Anmodning om tilsynssag til Ankestyrelsen — Det kommunale tilsyn

Aarhus Kommunes opgørelse af anvendelsen af rammen på ca. 20 mio. kr. i VVM-tilladelsens vilkår 7 for Giber Ringvej

Giber Ringvej Gruppen (GRG)

B1, Letbane-volden — udsnit af bilag 61 ved Oddervej og letbanen (Bro nr. 16), hvor GRGs høringssvar udpegede volden (bilag 22, s. 4). Kortet navngiver ikke de røde arealer og angiver ikke, hvilket af dem der er letbanevolden.

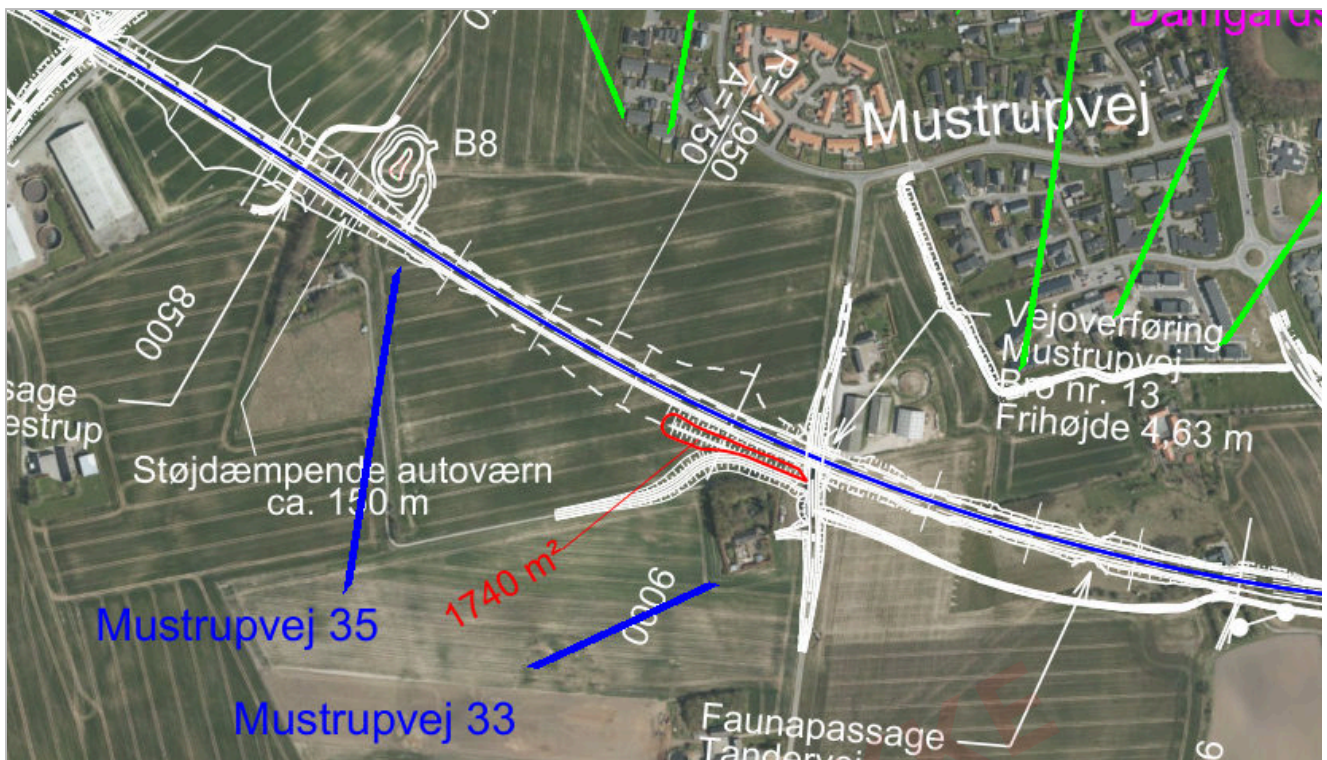
Tiltag	Rådgiverens erkendelse
B1. Letbane-volden i Beder	"Det er korrekt at letbanevolden ikke er et støjtiltag. Der er søgt en VVM-ansøgning, men det har ikke noget med støj at gøre" (bilag 22, s. 5). Bekræftet i marts 2026: "Dette er korrekt" (bilag 16c, s. 3)
B2. Mustrupvej-volden	"Det er korrekt at der ikke er en landzonetill[a]delse, da volden/adgangsvejen er en del af projektet for at skabe adgang til ejendomme" (bilag 22, s. 5)
B3. Testrup-volden	"Rambøll har ikke lavet ansøgningen, så hvis ansøgningen ikke indeholder støj er det korrekt at den ikke skal medtages" (bilag 22, s. 6). Skærpet i marts 2026: " Den er ikke anlagt som støjvold " (bilag 16c, s. 4)
B4. Kølsmosevej/Ingerslevvej	"Det er korrekt at landzonetilladelsen ikke indeholder støj" (bilag 22, s. 6)

B2 hører efter rådgiverens egen forklaring til basisprojektet. Et anlæg, der er *"en del af projektet for at skabe adgang til ejendomme"*, er hverken supplerende eller øget støjdæmpning; det er en del af det, byrådsbeslutningen betegner som det, der *fastholdes*. Der gøres ikke gældende noget om anlæggets lovlighed i øvrigt.

B3, Testrup-volden — udsnit af bilag 61 ved Testrup, hvor kortet markerer to røde arealer syd for vejen.

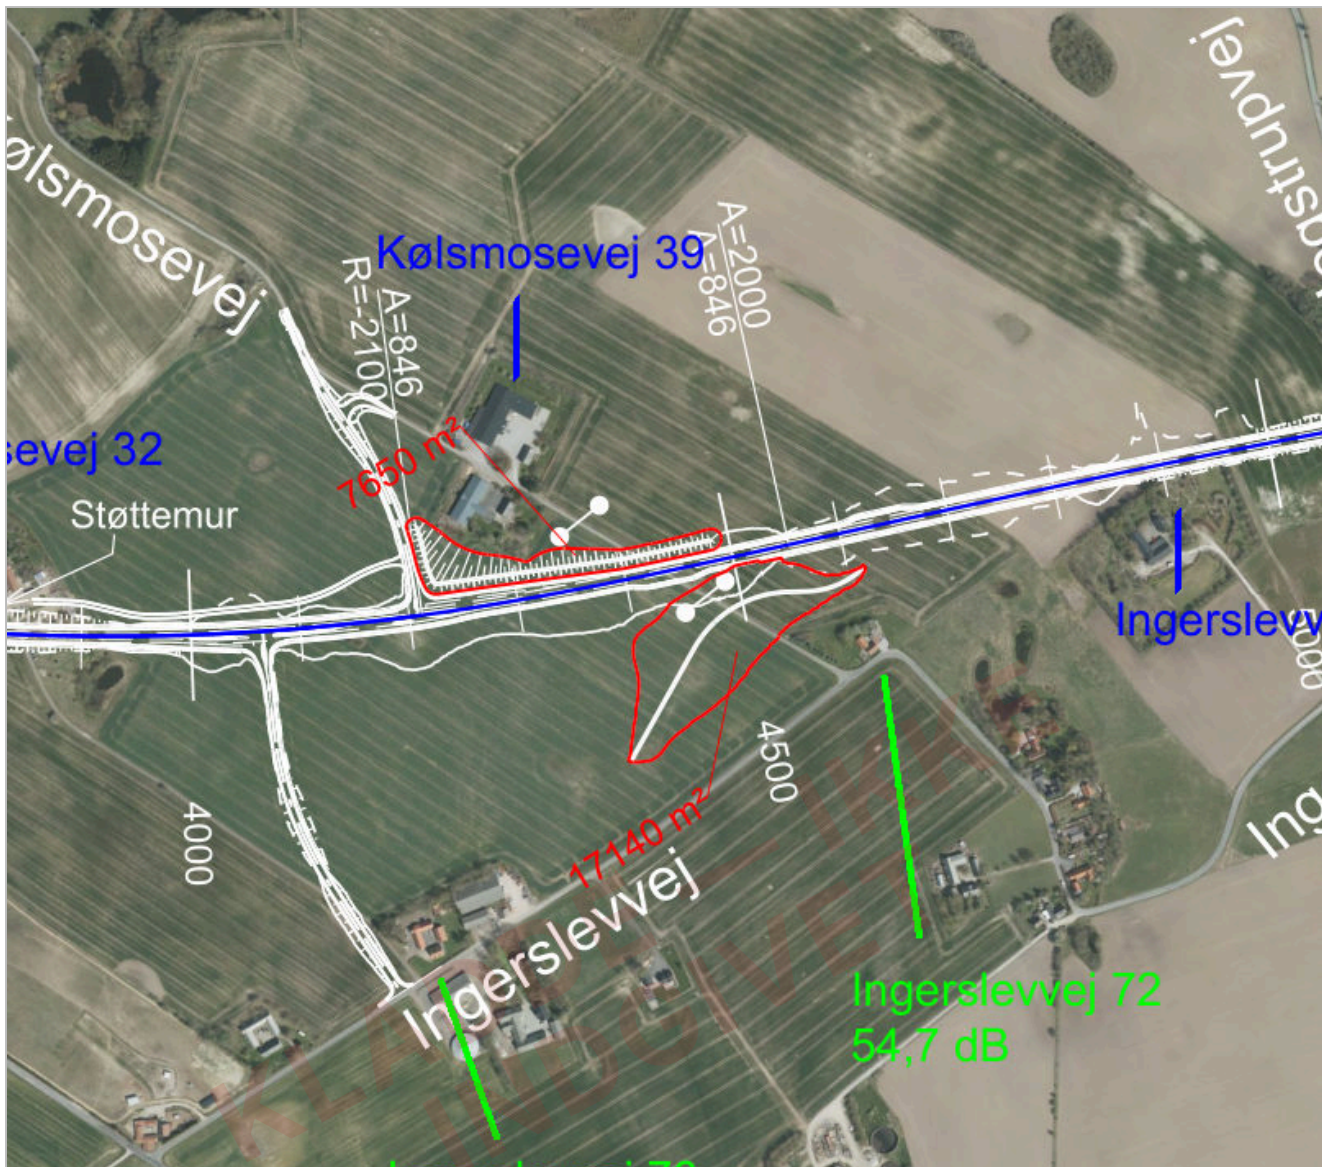
B3 er godkendt med en begrundelse, der ikke angår støj. Anlægget ved Testrup Højskole er meddelt landzonetilladelse den 24. marts 2021 til "etablering af bakker ved Testrup Højskole på Tingskovvej 12". Efter det for GRG oplyste nævner tilladelsen ikke støj, men begrunder med udsynet: "Vi har herudover lagt vægt på, at bakkerne/volden vil medvirke til, at der fra højskolen ikke er direkte udsigt til Beder-Bering vejen." Det svarer til Rambølls senere tilkendegivelse om samme anlæg: "Den er ikke anlagt som støjvold."

Forholdet er forelagt forvaltningen som spørgsmål C4 i afklaringsnotat 2 af 8. april 2026 — "jordvoldene er godkendt med henblik på at afskærme udsynet til vejen (visuel afskærmning, ikke støj). Er volden et støjtiltag?" — jf. bilag 12, s. 4. Spørgsmålet er ikke besvaret.

B5, Nymarks Allé — udsnit af bilag 61 mellem Tandervej og Nymarksvej. Det lange røde areal nord for vejen er påtegnet 18210 m².

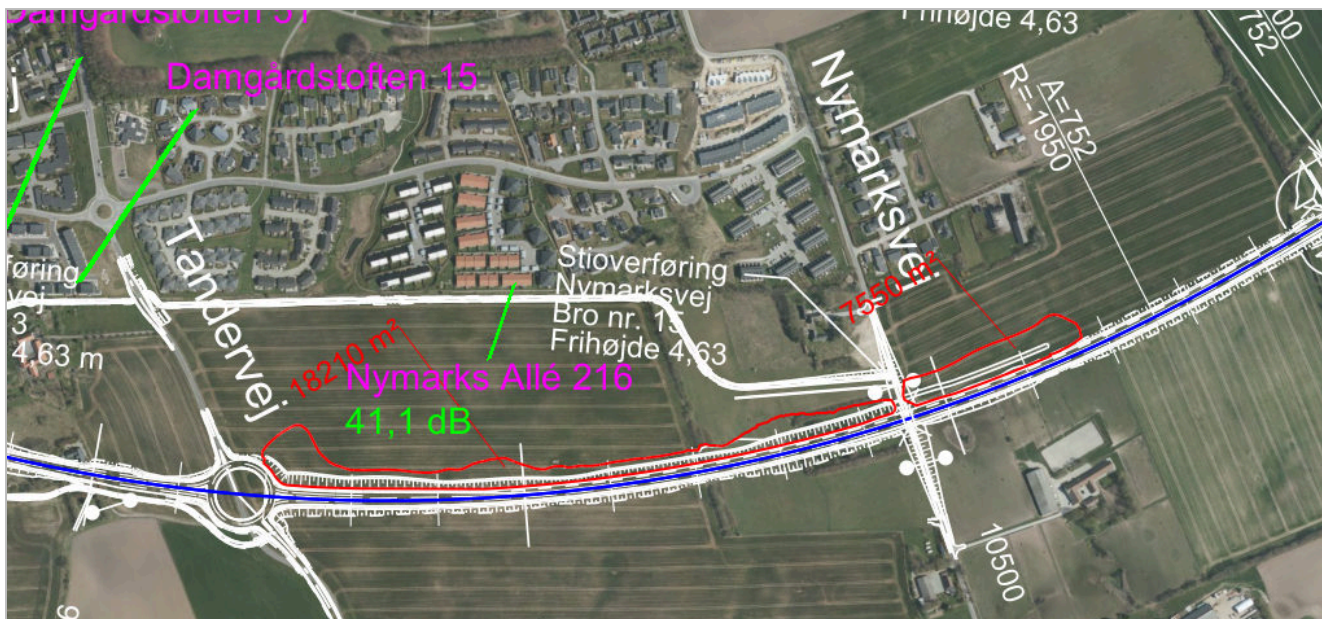
Langs nordsiden af vejen mellem Tandervej og Nymarksvej er jorden hævet ca. 1 meter over terræn på en strækning af ca. 750 meter. Kommunen har givet to forskellige forklaringer på, hvad anlægget er.

Det, der bestrides. Det bestrides ikke, at anlægget er etableret, at det har en vis støjmæssig virkning, eller at en støjvold hensigtsmæssigt kan udformes med flade skråninger, så arealet efterfølgende kan dyrkes — en sådan udformning tjener netop tillige **vilkår 2's** krav om landskabelig tilpasning. Spørgsmålet er ikke, hvad anlægget kaldes, men om det er dokumenteret som den **supplerende** ("øgede") støjdæmpning, vilkår 7 kræver. Det er det ikke:

- **Prisen er ikke udskilt, og den beregnede virkning er kortets laveste.** Anlægget indgår i opgørelsen over rammens anvendelse som en af de volde, der samlet er anslået til ca. 18,5 mio. kr. Hvor stor en del af beløbet det udgør, er ikke oplyst. Virkningen er derimod beregnet: Rambølls effektkort af 29. juli 2019, jf. **bilag 10c**, viser ved Nymarks Allé en ændring i støjniveauet i kortets laveste interval, mellem 1 og 2 dB, og fladen når kun ind over de sydligste boliger.

- **Virkingen falder hovedsagelig på åbent land.** Samme effektkort viser, at den beregnede effekt i altovervejende grad falder på åbent land, og at skråningen er anlagt, hvor vejen i forvejen er ført ned i terrænet og dermed allerede afskærmet. Boligbebyggelsen længere mod vest — mellem Tandervej og Mustrupvej, hvor vejen ligger hævet — er ikke tilgodeset. Vilkår 7 kræver netop "*øget støjdæmpning ved boliger ... ved Mårslet*". Indvendingen angår tiltagets **placering**, ikke størrelsen af dets virkning.

B6, øst for Nymarksvej — udsnit af bilag 61 ved Nymarksvej (Bro nr. 15). Kortet markerer et rødt areal nord for vejen øst for Nymarksvej, påtegnet 7550 m². Om det er det anlæg, afgørelsen angår, fremgår ikke af kortet (se nedenfor).

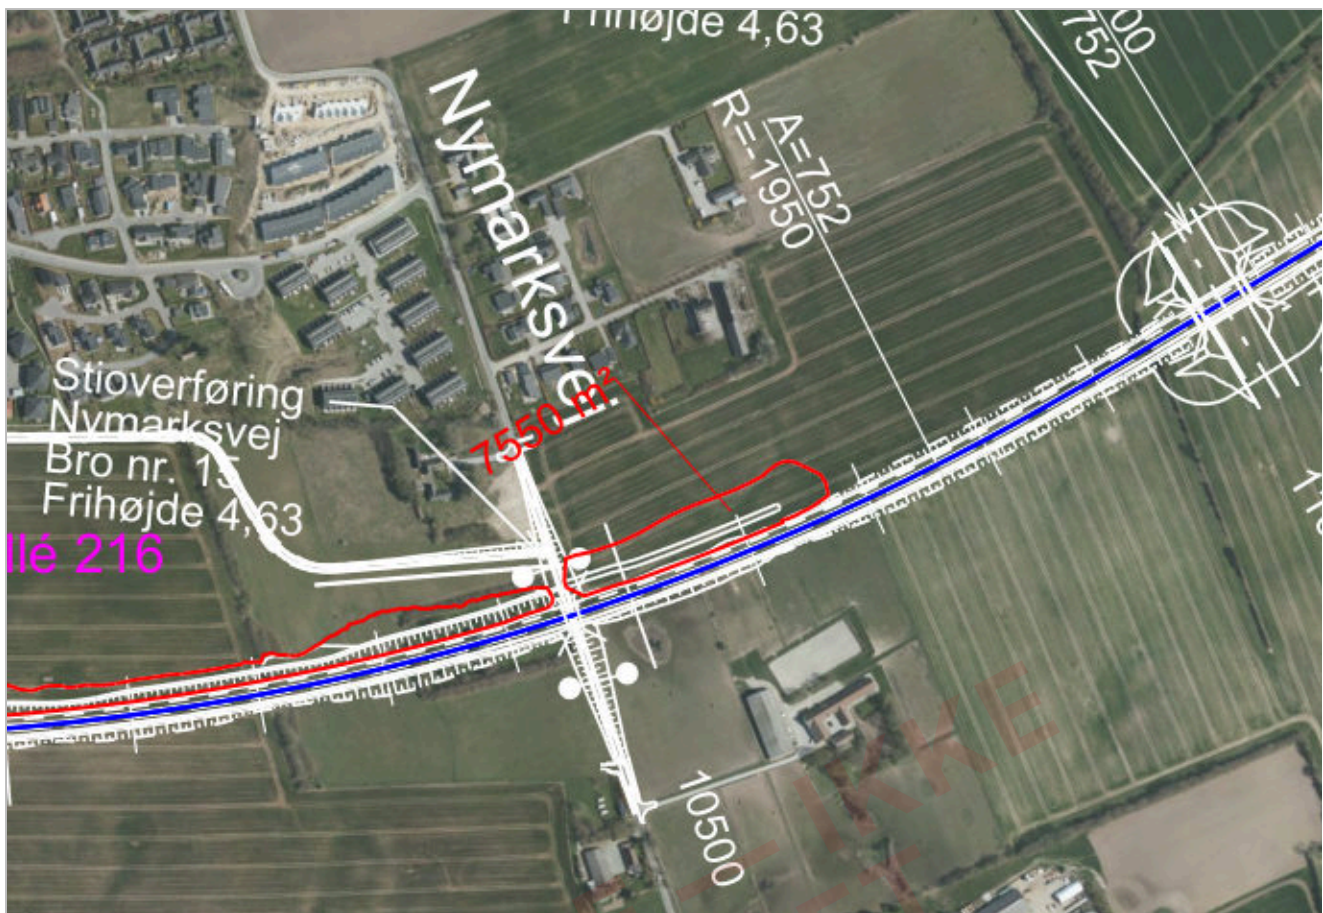
Kommunen har selv afgjort, at anlægget ikke hører under vilkår 7. I screeningsafgørelsen af 14. september 2022 anfører Aarhus Kommune, Lokalplanlægning og VVM, jf. bilag 59, s. 3:

"Så vidt vides, indgik etablering af den aktuelle jordvold ikke som en del af VVM-redegørelsen ej heller VVM-tilladelsens vilkår 7, som omhandler ekstra støjafskærmning. Det er på den baggrund Aarhus Kommunes opfattelse, at den ansøgte jordvold ikke er miljøvurderet som en del af vejprojektet, men må betragtes som en ændring eller udvidelse af projektet herunder et særskilt projekt, som omfatter indbygning af jordaffald, som har en nyttiggørelse."

Kortet over de 16 volde markerer et areal her — men siger ikke, hvad det er. Bilag 61 markerer et rødt areal nord for vejen øst for Nymarksvej (udsnittet ovenfor). Kortet forklarer imidlertid ikke de røde arealer, og intet af det fremlagte knytter et navn til den enkelte vold (afsnit B). **GRG kan derfor ikke af det fremlagte fastslå, om netop dette anlæg er blandt de 16** — og gør det ikke gældende.
